## ■ 「エーミングデータブック 2023」 訂正のご案内 ■

弊社出版物「エーミングデータ 2023」の本文内にて、イラスト及び数値の誤りがございました。謹んでお詫び申し上げますと共に、訂正をご案内申し上げます。

### <訂正 ①>

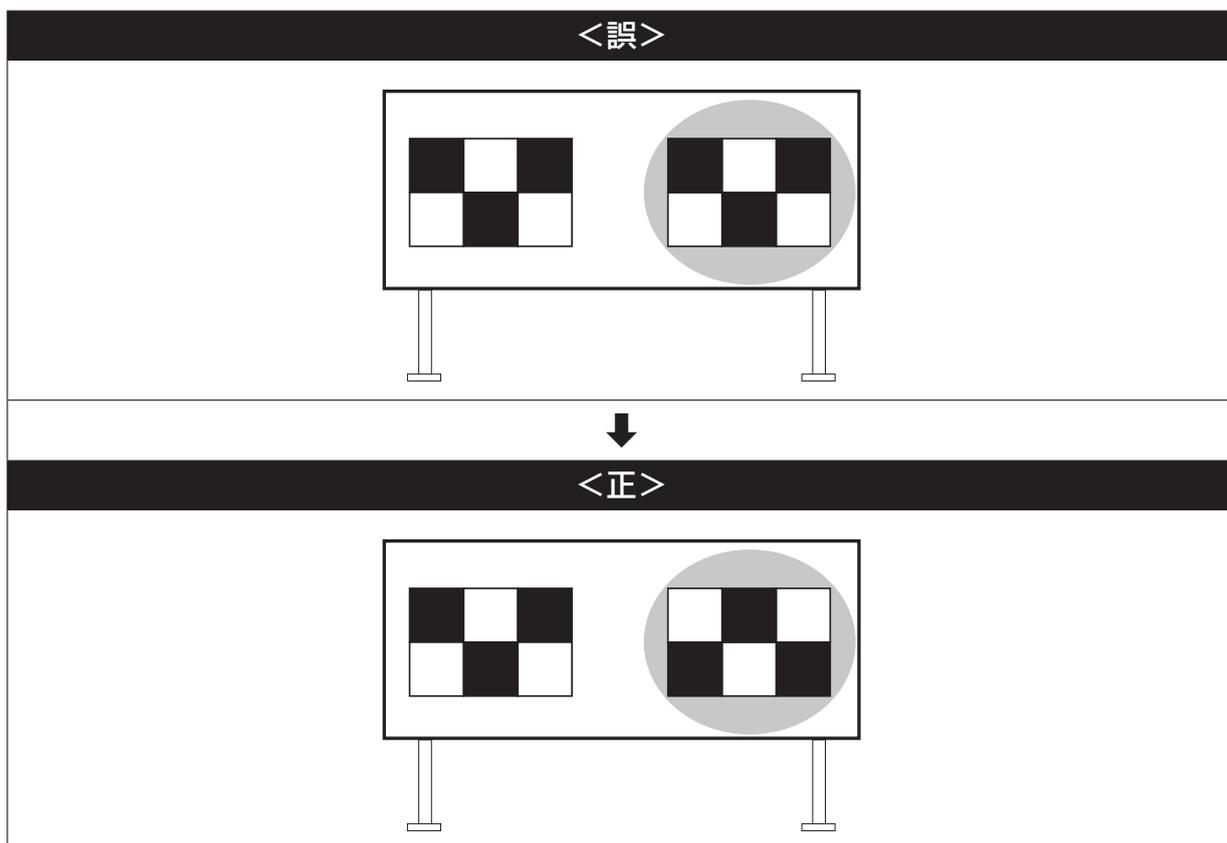
○日産車「フロントカメラ・ターゲットパターンの上下」が誤っておりました。

（下図：グレー網掛け部）

○該当車：NV150 AD / AD。NV200 バネット。アリア。エクストレイル。エルブランド。キックス。キャラバン。サクラ。スカイライン ハイブリッド（プロパイロット2.0）。セレナ。ノート / ノート オーラ。フーガ / フーガ ハイブリッド（インテリジェントエマージェンシーブレーキ）。フェアレディ Z。マーチ。ルークス。
